仙塩広域都市計画 下水道の変更
(仙台市公共下水道)

仙塩広域都市計画下水道の変更（仙台市決定）

都市計画仙台市公共下水道「２．排水区域」、「３．下水管渠」中梅田川幹線ほか ９ 線、および「４．その他の施設」中郡山ポンプ場を次のように変更する。

仙塩広域都市計画下水道の変更(総括図)

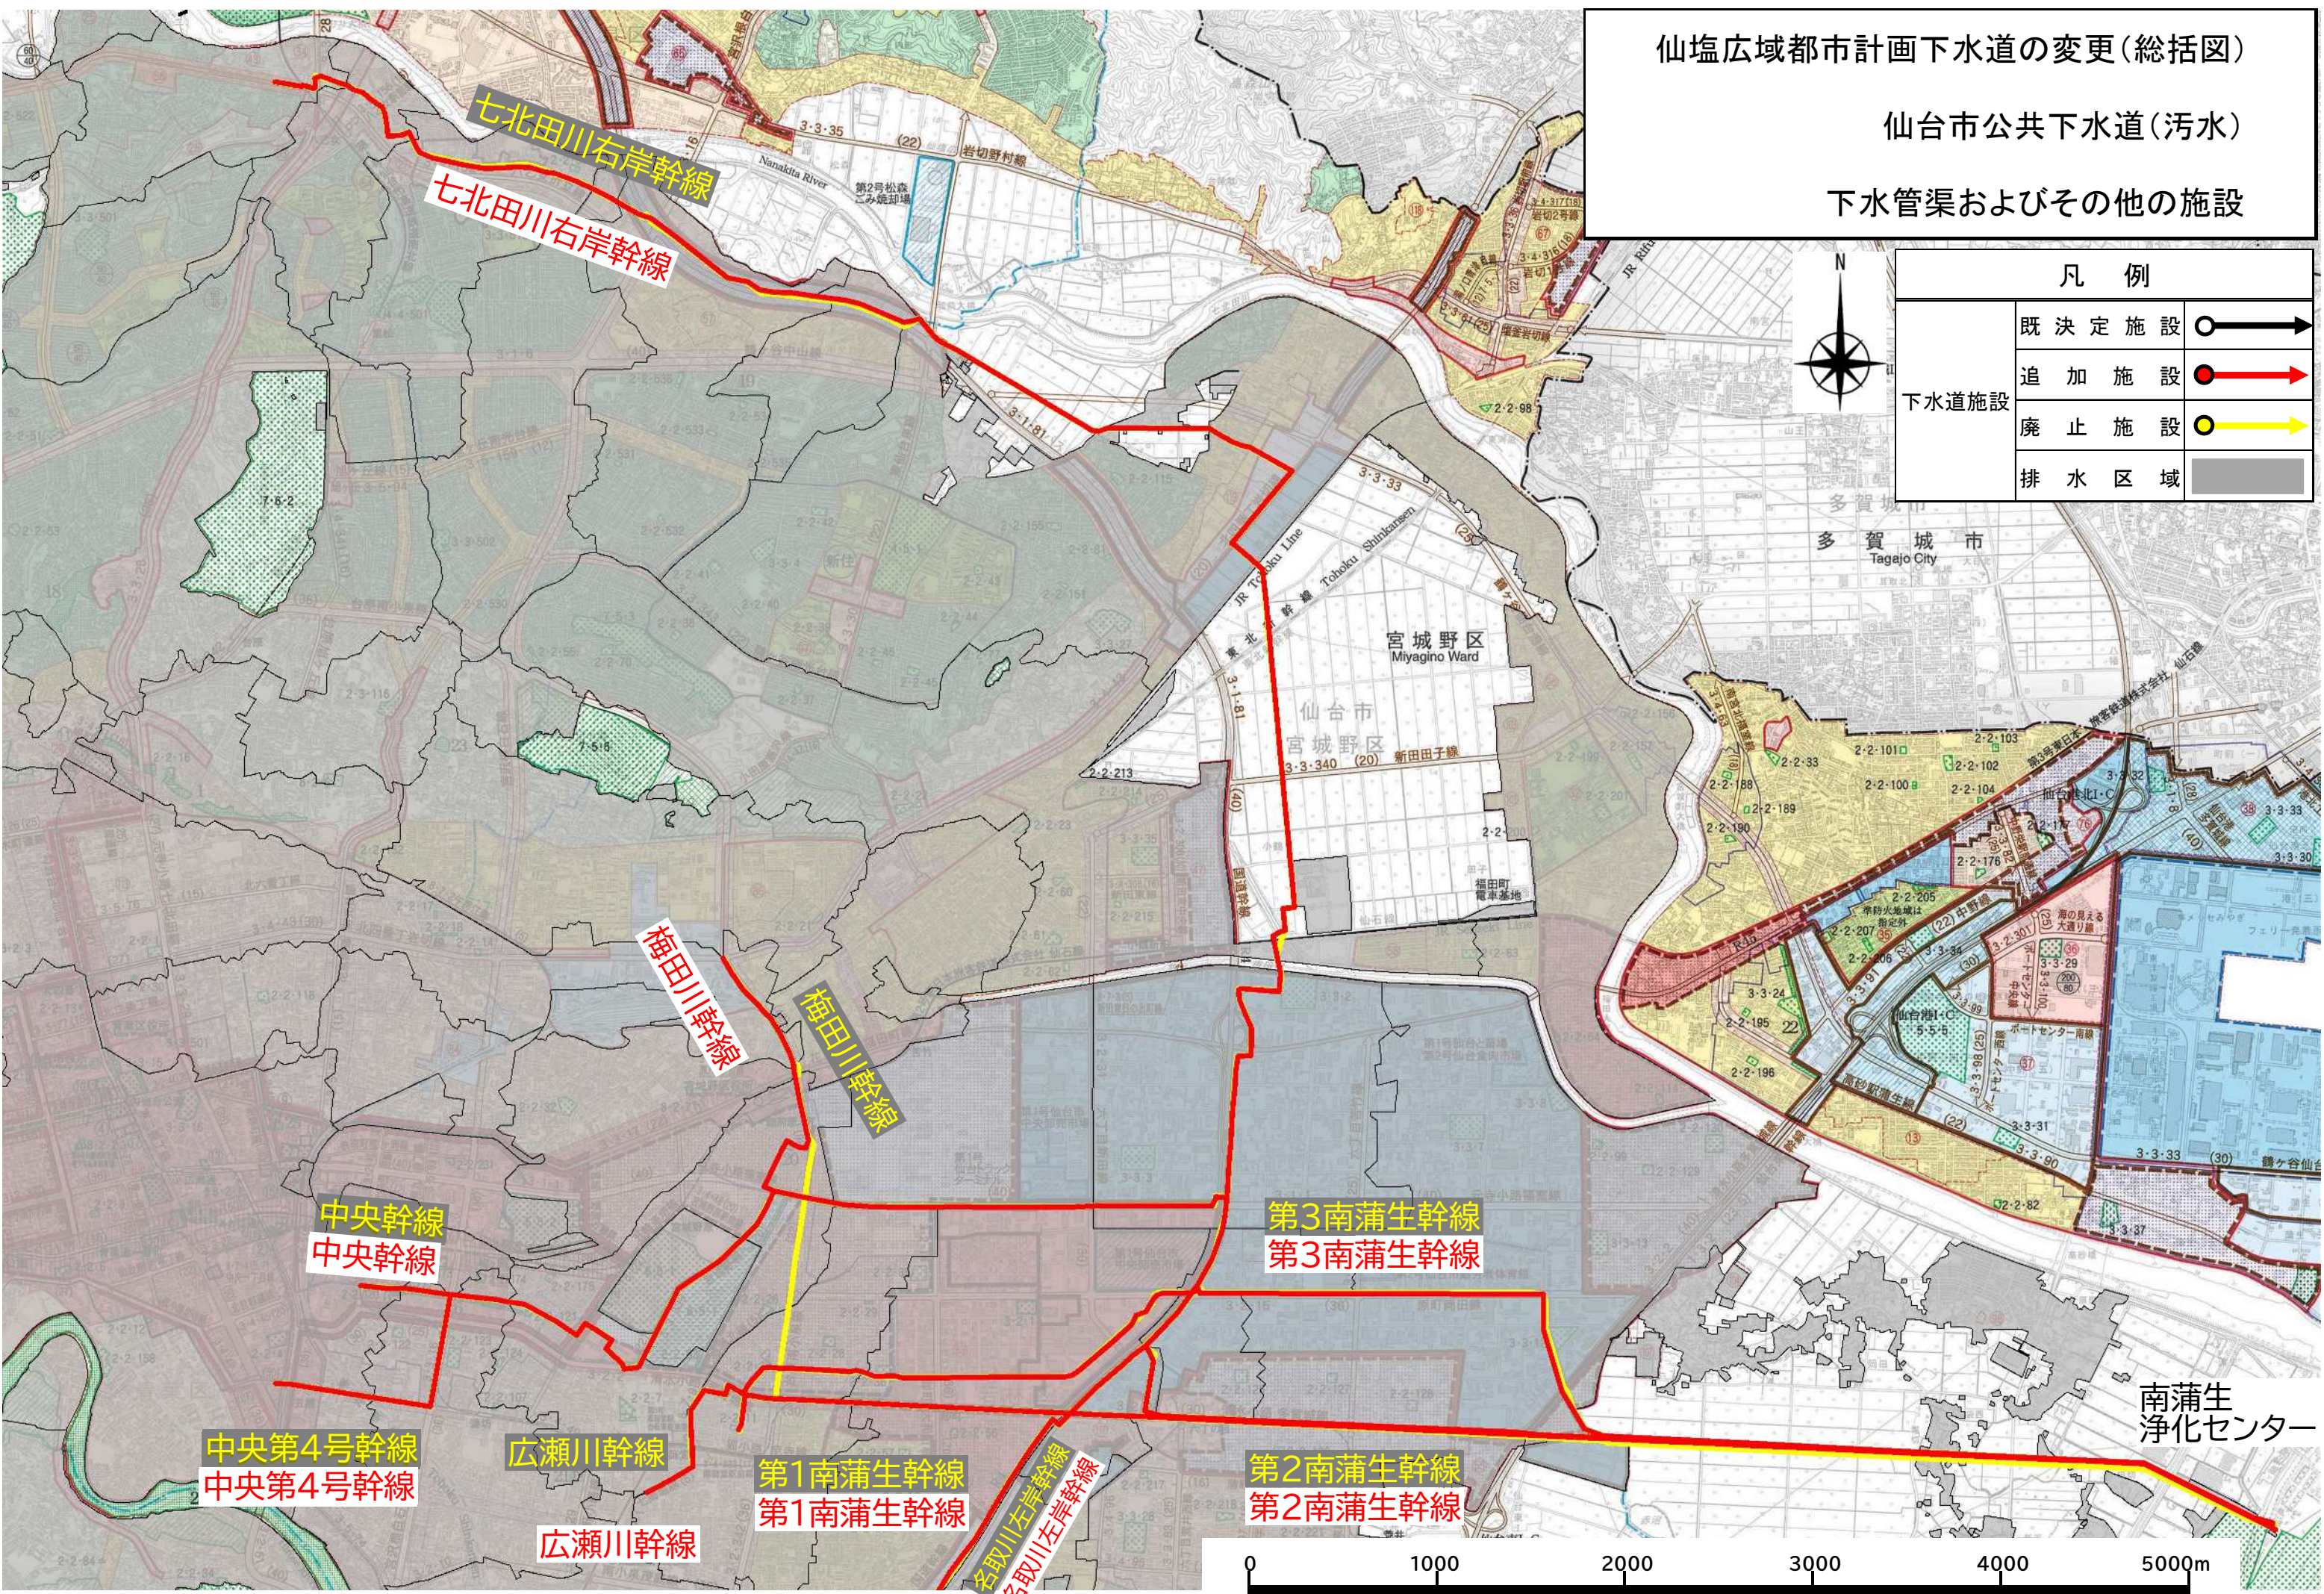
宮城幹線

宮城幹線

仙塩広域都市計画下水道の変更(総括図)

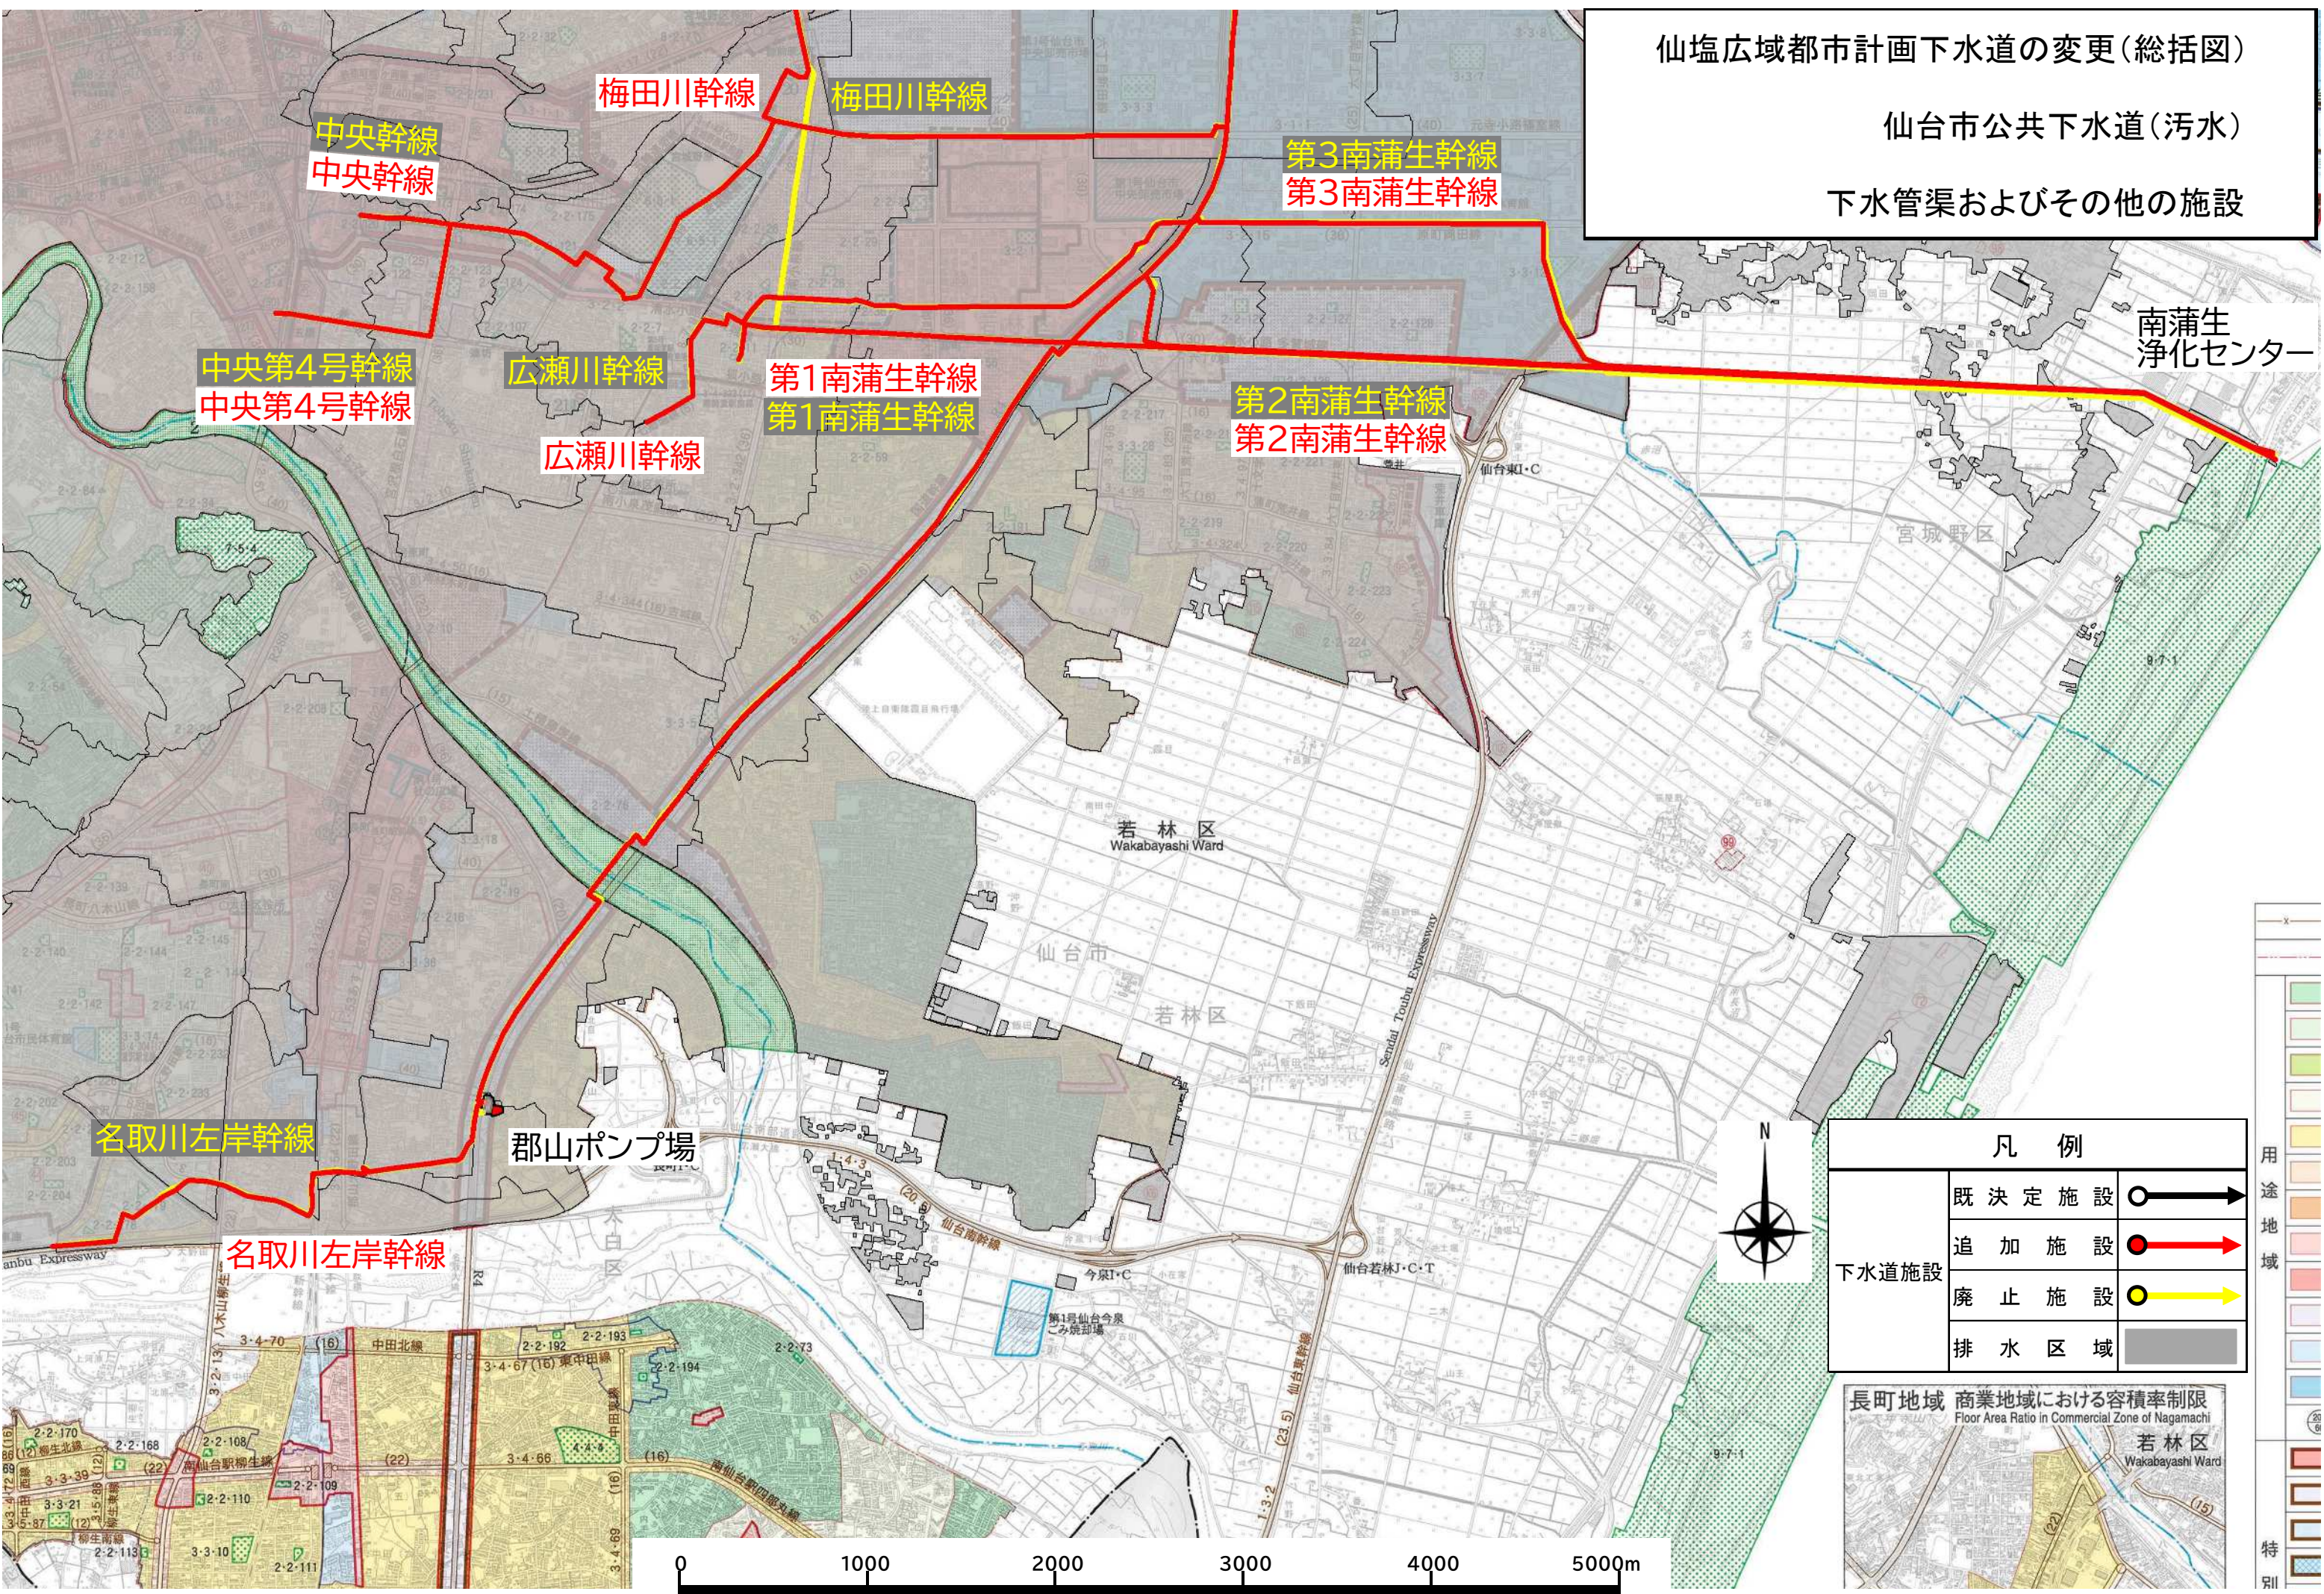
都市計画道路 3・1・81 号国道幹線（国道 4 号）の道路幅員の見直し（拡幅）を踏まえつつ、隣接する郡山ポンプ場については老朽化対策や耐震性確保のため、下水道機能を維持しながら施設再構築を行う必要がある。段階的な整備を可能とするよう施設の配置計画を見直し、施設建て替え先の用地を追加するとともに都市計画道路用地となる範囲を廃止する。

郡山ポンプ場
